PROVINCE DE QUEBEC
VILLE SAINT-JEAN-CHRYSTOSTOME
COMTE DE BEAUCE-NORD

R E G L E M E N T V 9 1 - 6 3 4

Modifiant le règlement de zonage
V90-610 afin d'assurer la confor-
mité au schéma d'aménagement

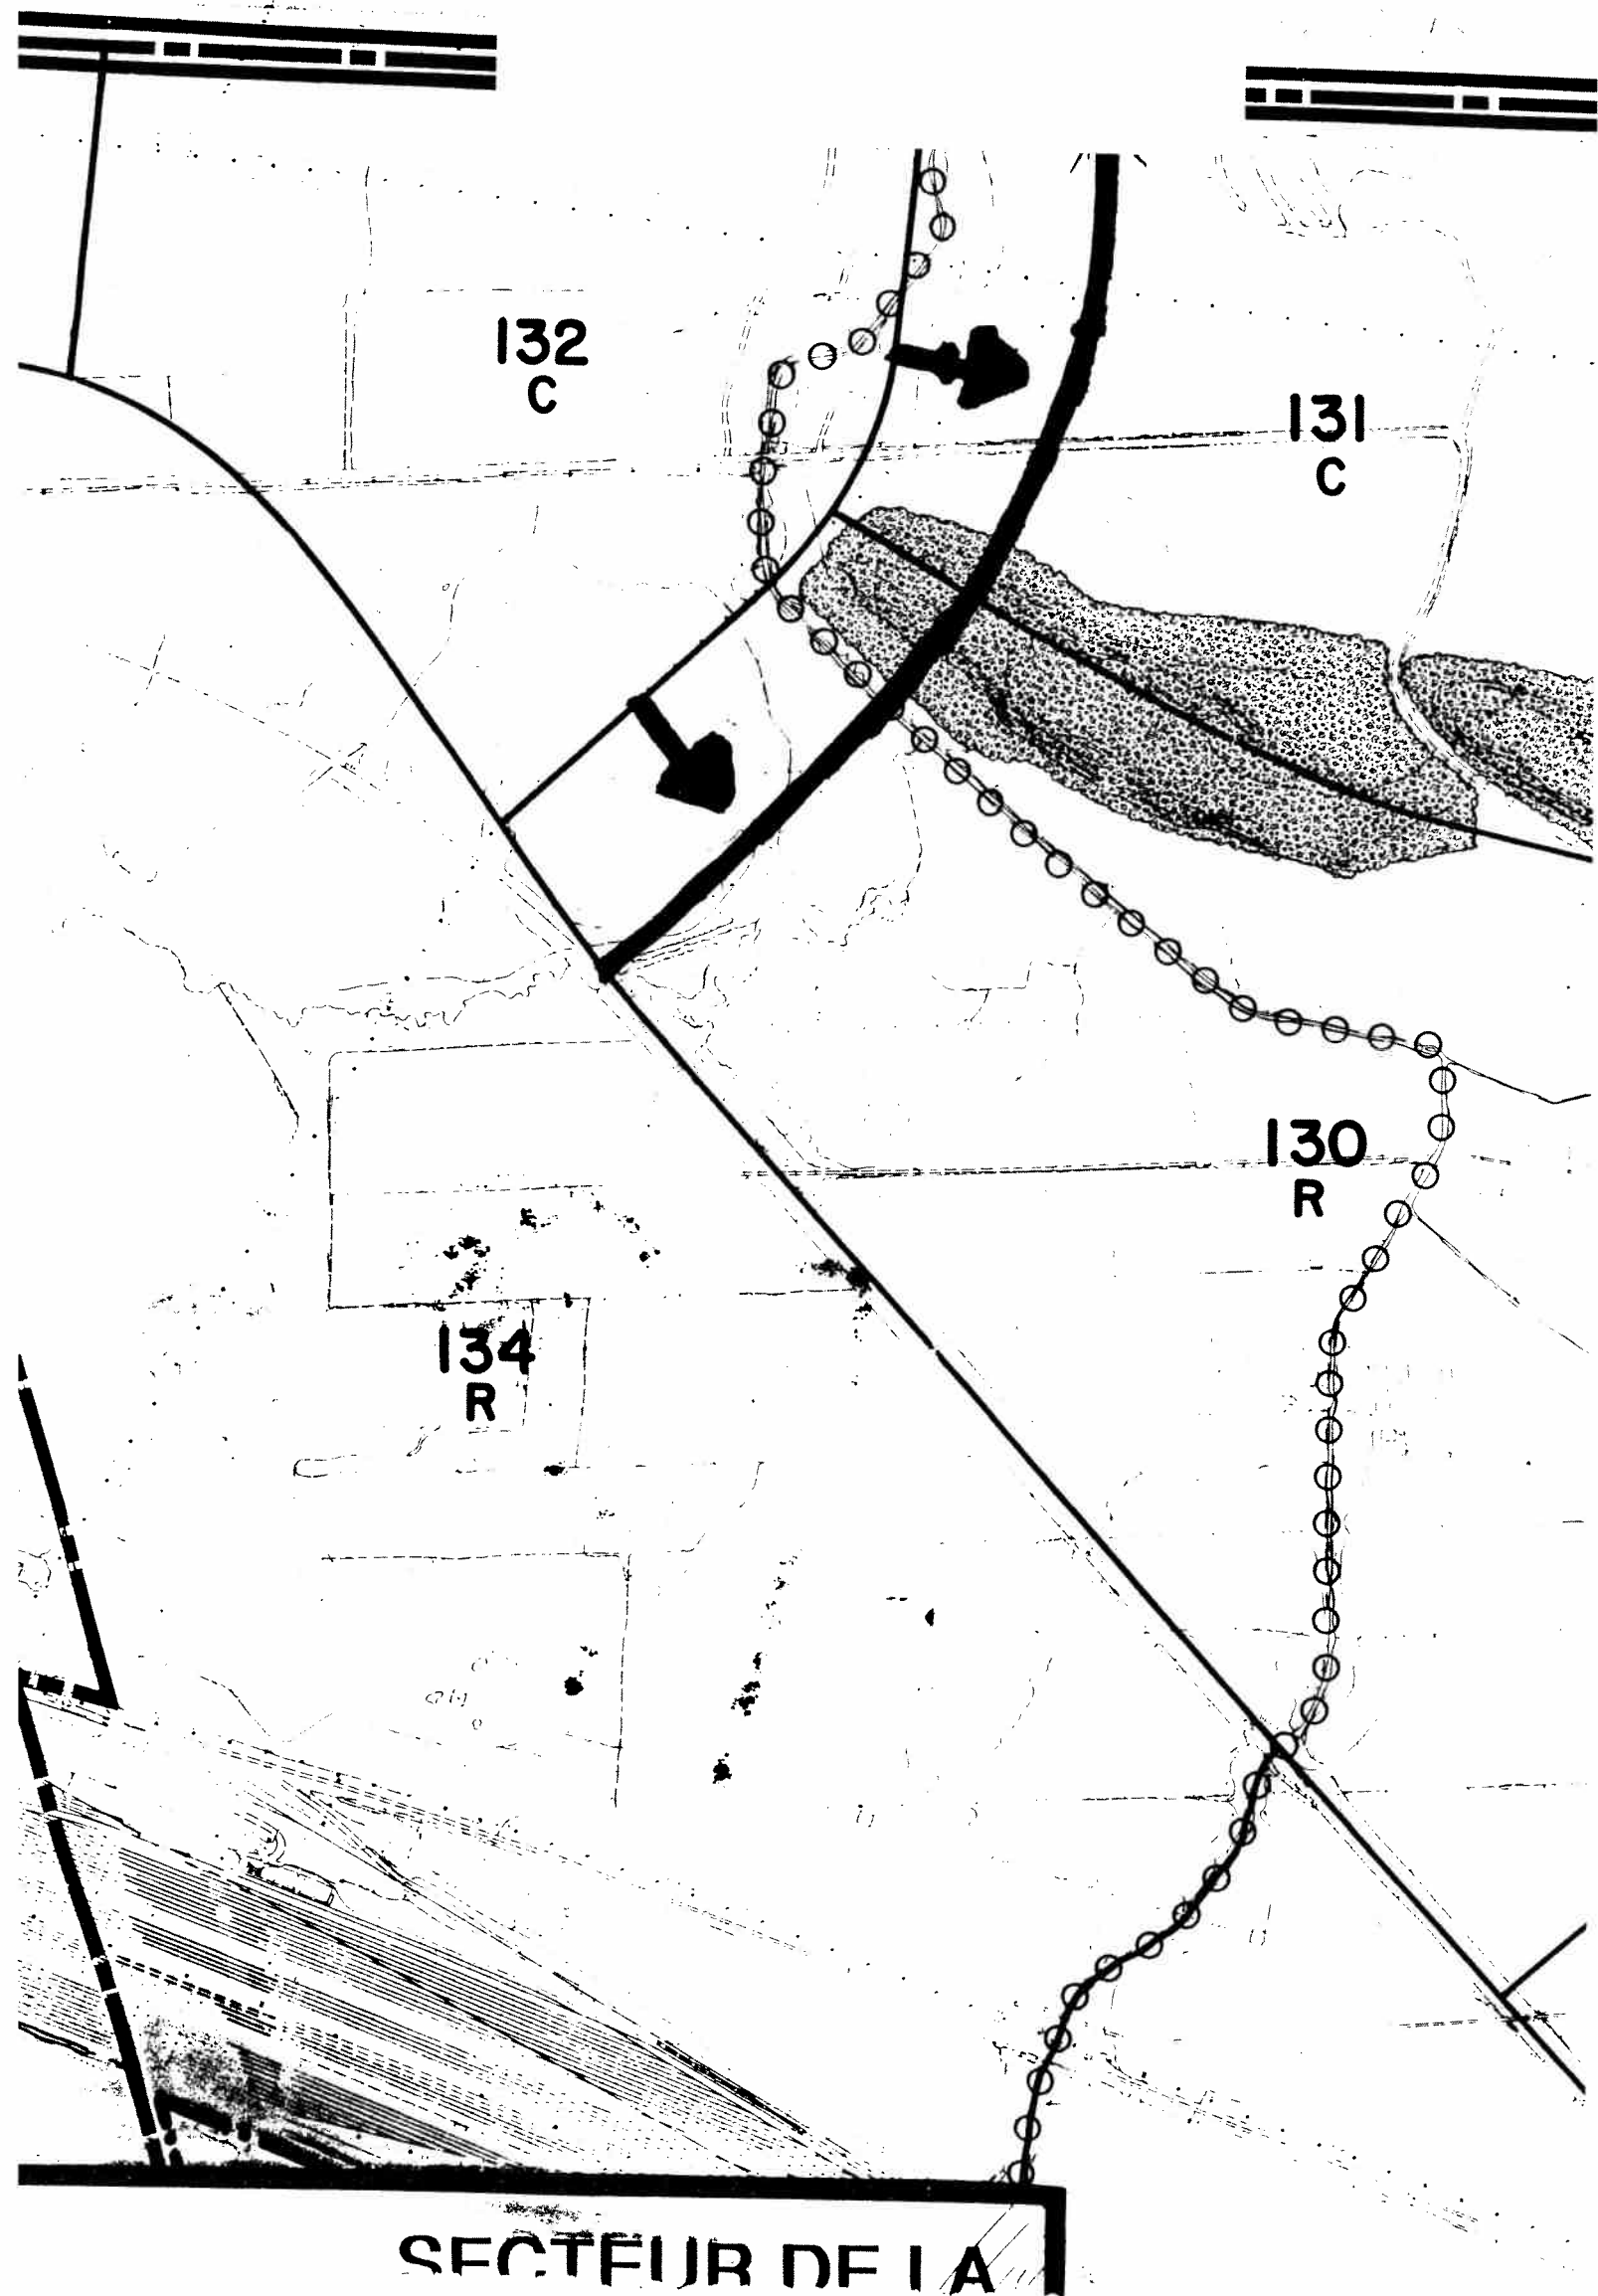
ARTICLE 35. Modification carte de zonage 1/2
Carte de zonage 1/2

La carte de zonage 1/2 est modifiée afin de faire correspondre les limites de la zone 702 avec les limites du secteur où la fonction résidentielle est permise comme elle a été montrée à l'annexe I et à la carte des affectations de sol 2/2 du plan d'urbanisme.

ARTICLE 36. Modification des cartes de zonage 1/2 et 2/2
Cartes de zonage 1/2 et 2/2

Les cartes de zonage 1/2 et 2/2 sont corrigées comme elles ont été montrées aux extraits apparaissant à l'annexe II afin d'inclure les cotes d'inondation dans la Rivière Etchemin.

ARTICLE 37.
Carte de
zonage 2/2

Modification carte de zonage 2/2

La carte de zonage 2/2 est modifiée afin d'inclure à l'annexe III, dans la zone 205, l'emprise nécessaire au viaduc.

ARTICLE 38.
Carte de
zonage 2/2

Modification carte de zonage 2/2

La carte de conage 2/2 est modifiée afin de changer la limite entre les zones 130, 131 et 132 afin de correspondre au lieu H comme elle a été montrée à l'annexe IV.
